Meie 17.02.2025 nr 7.2-2/25/11977-8

**Taevavärava tee 10, 11, 12, 13, Taevavärava  
tee lõik L2 ja Sarapiku II kinnistute  
detailplaneeringust**

Planeeringuga soovitakse luua eeldused ühe ärimaa ja tootmismaa krundi moodustamiseks. Planeeritav ala asub riigitee nr 11 Tallinna ringtee (edaspidi *riigitee*) km 9,119-9,253 kaitsevööndis.

Joonis 1. Väljavõtted planeeringu lahendustest 18.12.2024 ja 17.01.2025

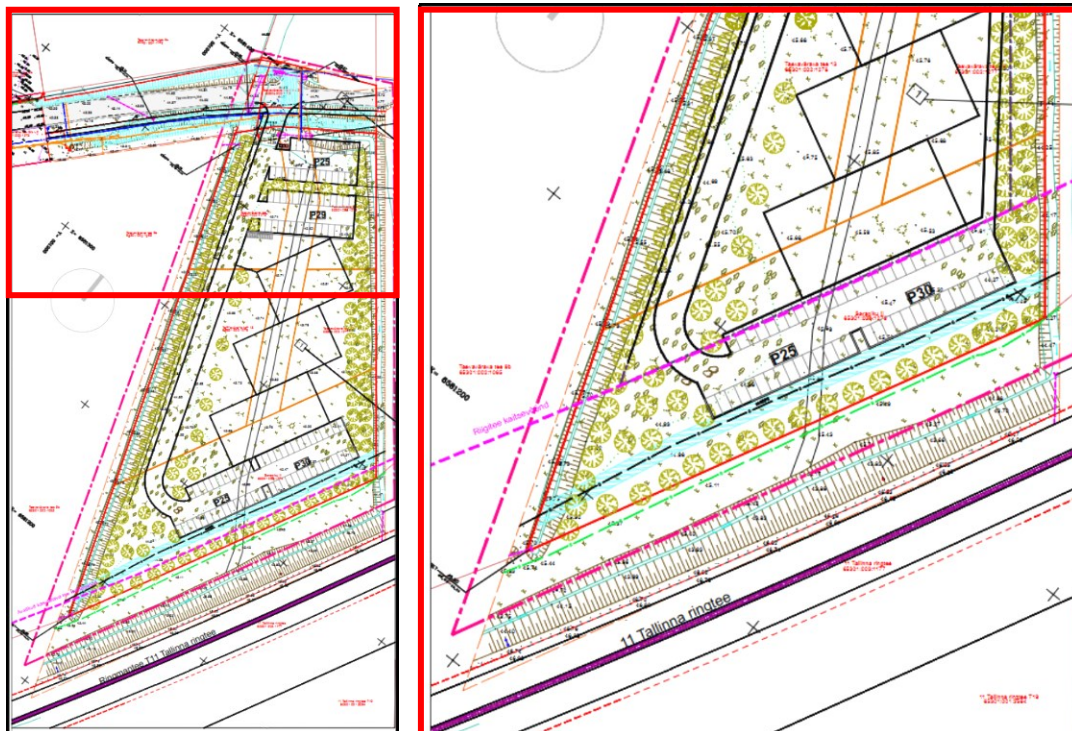
Planeeringu tehnovõrkude joonis on puudulik, kuna põhjapoolne osa on ära lõigatud (*punasega tähistatud ala*; vt *joonis 1*) ning sellelt ei nähtu kogu planeeritava ala ulatus. Mistõttu ei ole meil võimalik hinnata, kas planeeritud veetorustiku ja

kanalisatsioonitorustiku ning elektrivarustuse lahendus omab puutumust riigitee ja selle kaitsevööndiga. Lisatud ei ole ka vastavaid skeeme.

Joonis 2. Väljavõtte planeeringu tehnovõrkude joonisest

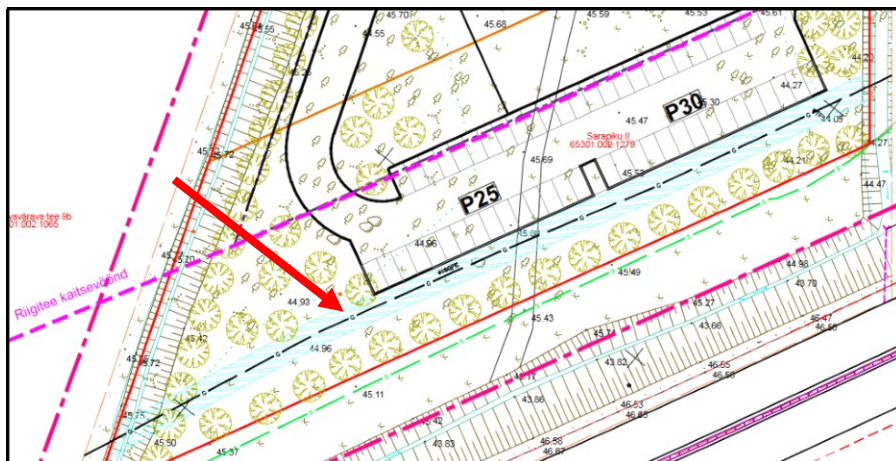
Arvestades eeltoodut on tehnovõrkude joonis vastuolus tingmärkide loetelus kirjeldatuga (vt joonis 2).

K1	Planeeritud kanalisatsiooni torustik
	V1	Planeeritud veetorustik
	W1	Planeeritud elektrikaabel

Joonis 3. Väljavõtte planeeringu tehnovõrkude joonisest

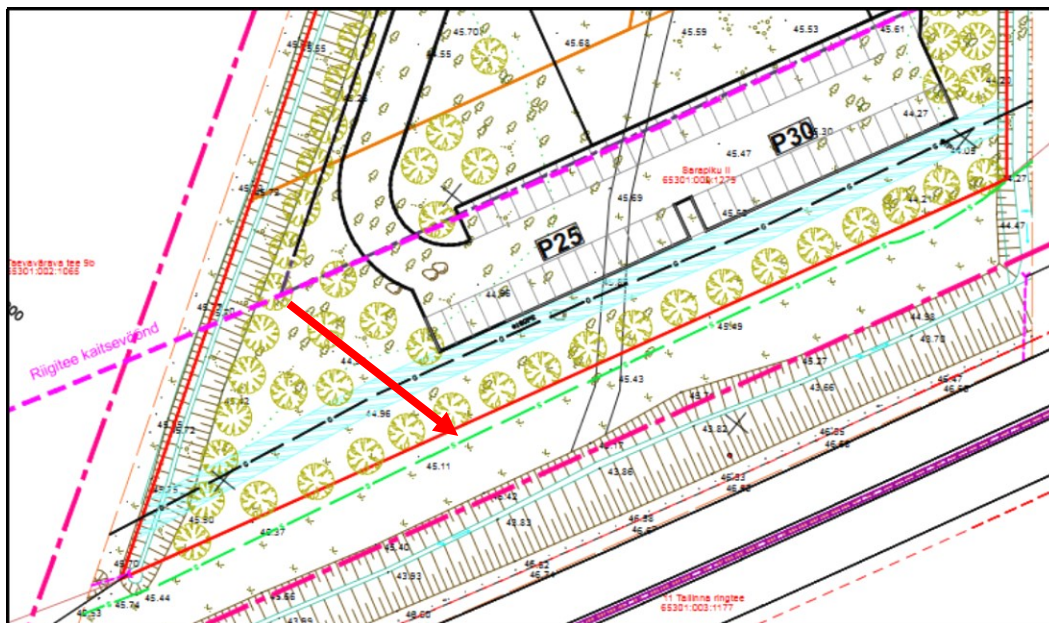
Tehnovõrkude jooniselt ei selgu endiselt, kuidas on lahendatud olemasoleva gaasitrassiga liitumine. Märkime, et olemasolev gaasitrass paikneb riigitee kaitsevööndis (vt joonis 3).
